***Rapport zienswijzen en ambtshalve wijzigingen
ontwerpbestemmingsplan en ontwerpbeeldkwaliteitsplan***

Buitengebied, Boterhoeksestraat 48, Heteren

Vastgesteld door de raad op 20 september 2022
Registratienummer: 2021-012736

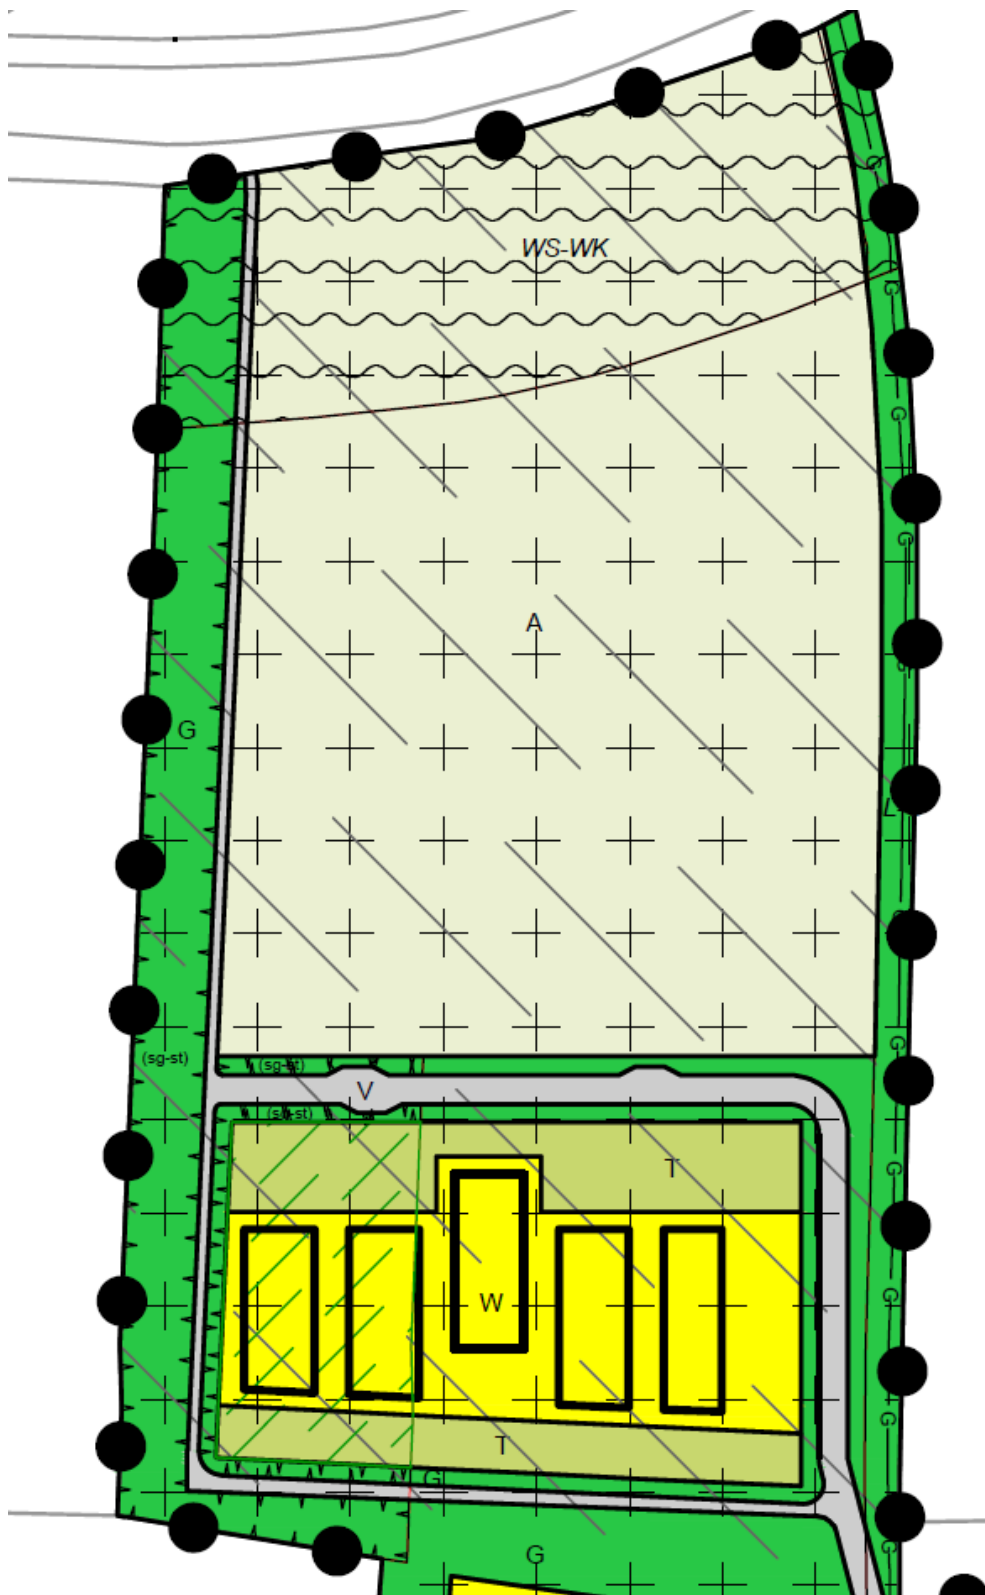
In de Verbeelding van het bestemmingsplan worden de volgende ambtelijke aanpassingen doorgevoerd:

- De gebiedsaanduiding ‘Milieuzone – spuitzone’ wordt opgenomen op de betreffende plek (op onderstaande afbeelding aangegeven in vlak met diagonale groene strepen).
- De aanduiding ‘specifieke vorm van groen – geen speelvoorzieningen toegestaan’ wordt opgenomen op de betreffende plek (op onderstaande afbeelding aangegeven binnen de groenbestemming (G) met ‘sg-st’).
